Modulo per la presentazione delle osservazioni per i piani/programmi/progetti sottoposti a procedimenti di valutazione ambientale di competenza statale

ID:(ID_VIP/ID_MATTM) 10493

Progetto per la realizzazione di un impianto eolico, costituito da 5 aerogeneratori di potenza unitaria pari a 7,2 MW, per una potenza complessiva di 36 MW, da realizzarsi nel territorio comunale di Deliceto (FG), in località "Piano delle rose", con opere di connessione ricadenti anche nel Comune di Castelluccio dei Sauri (FG) (cod. MYTERNA n. 202203535) *(inserire la denominazione completa del piano/programma (procedure di VAS) o del progetto (procedure di VIA, Verifica di Assoggettabilità a VIA e **obbligatoriamente il codice identificativo ID: xxxx del procedimento**)*

Con il presente documento, Edison intende trasmettere le proprie osservazioni relative al progetto presentato dalla società **Green Energy House S.r.l.** (“**Green Energy House**”) per la realizzazione di un impianto eolico composto da 5 aerogeneratori per un totale di 36 MW, ricadente nel territorio comunale di Deliceto (TP), in località Piano delle Rose, con opere connesse ricadenti anche nel Comune di Castelluccio dei Sauri (FG) (“*

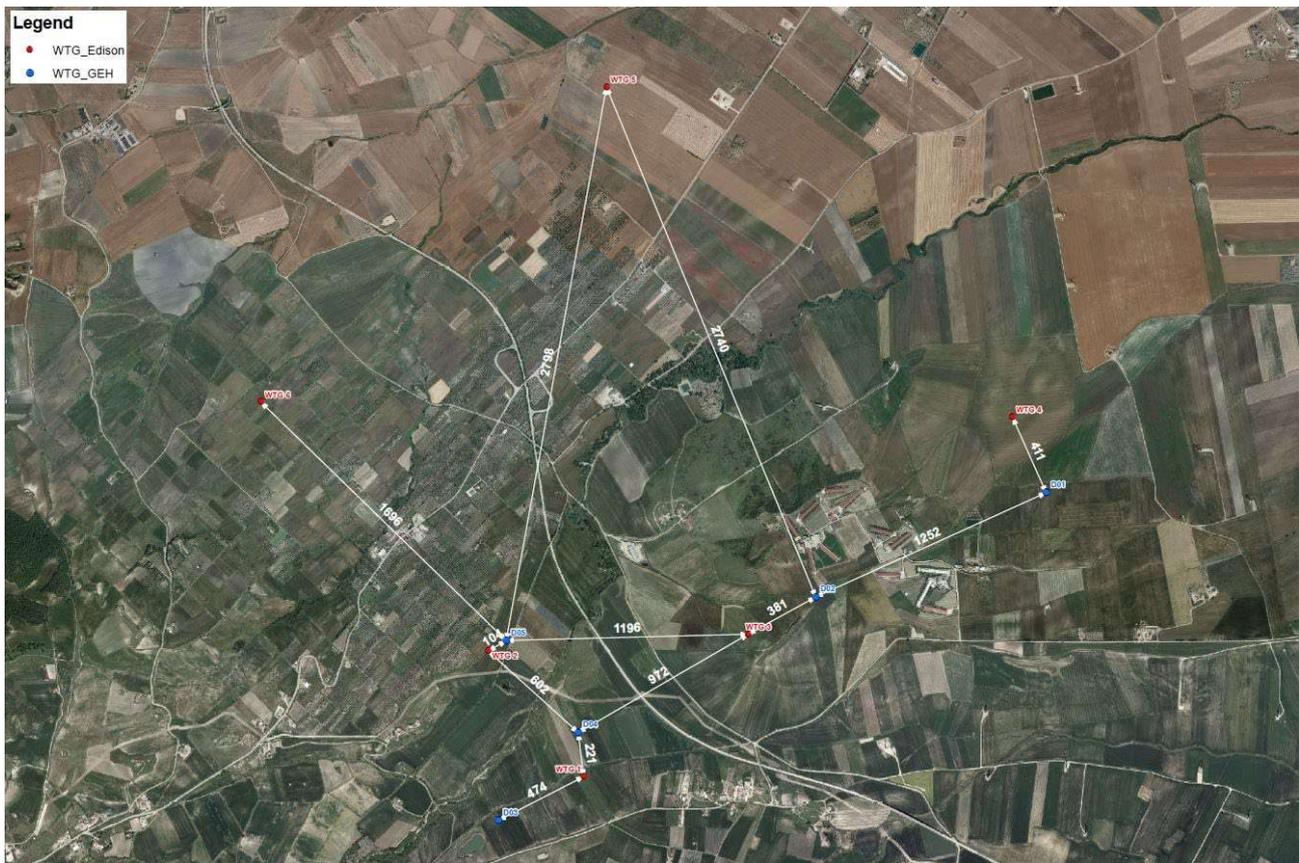
Consultando la documentazione fornita da Green Energy House, tramite il portale MASE, è possibile notare come le coordinate degli aerogeneratori del Progetto GEH siano estremamente prossime – ed in taluni casi persino sovrapposte – agli aerogeneratori del Progetto Deliceto.

Invero, sovrapponendo i layout dei due progetti è possibile notare come taluni aerogeneratori del Progetto GEH siano posti ad una distanza dagli aerogeneratori del Progetto Deliceto ben inferiore a quella prescritta.

WTG Progetto Deliceto*	WTG Progetto GEH	Distanza (mt)	Distanza pari a 3 diametri	Delta
<i>wtg01</i>	<i>D04</i>	221	516	-295
<i>wtg01</i>	<i>D03</i>	474	516	-42
<i>wtg02</i>	<i>D05</i>	104	516	-412
<i>wtg03</i>	<i>D02</i>	381	516	-135
<i>wtg04</i>	<i>D01</i>	411	516	-105

- 1) Le turbine WTG01 e D04 sarebbero poste ad una distanza di circa **221 mt** (pari a 1,3 diametri), tale da rendere impossibile l'installazione di entrambe;

- 2) Le turbine WTG02 e D05 sarebbero poste ad una distanza di circa **104 mt** (pari a 0,6 diametri), tale da rendere impossibile l'installazione di entrambe;

- 3) Le turbine WTG03 e D02 sarebbero poste ad una distanza di circa **381 mt** (pari a 2,2 diametri), tale da comportare perdite energetiche rilevanti nonché rischi strutturali per entrambe le macchine. Giova evidenziare che in questo caso la turbina D02 si troverebbe ubicata nella direzione prevalente del vento e dovrebbe, pertanto, osservare una distanza di almeno 5-6 diametri dalla turbina WTG03 (860 – 1.032 mt);

- 4) Le turbine WTG04 e D01 sarebbero poste ad una distanza di circa **411 mt** (pari a 2,4 diametri), tale da comportare perdite energetiche rilevanti nonché rischi strutturali per entrambe le macchine;

- 5) Le turbine WTG01 e D03 sarebbero poste ad una distanza di circa **474 mt** (pari a 2,8 diametri) tale da comportare perdite energetiche rilevanti nonché rischi strutturali per entrambe le macchine. Anche in questo caso la turbina D03 si troverebbe ubicata nella direzione prevalente del vento e dovrebbe, pertanto, osservare una distanza di almeno 5-6 diametri dalla turbina WTG01 (860 – 1.032 mt).

Alla luce dei rilievi effettuati, risulta evidente la sovrapposizione di taluni aerogeneratori e quindi l'incompatibilità dei due progetti.
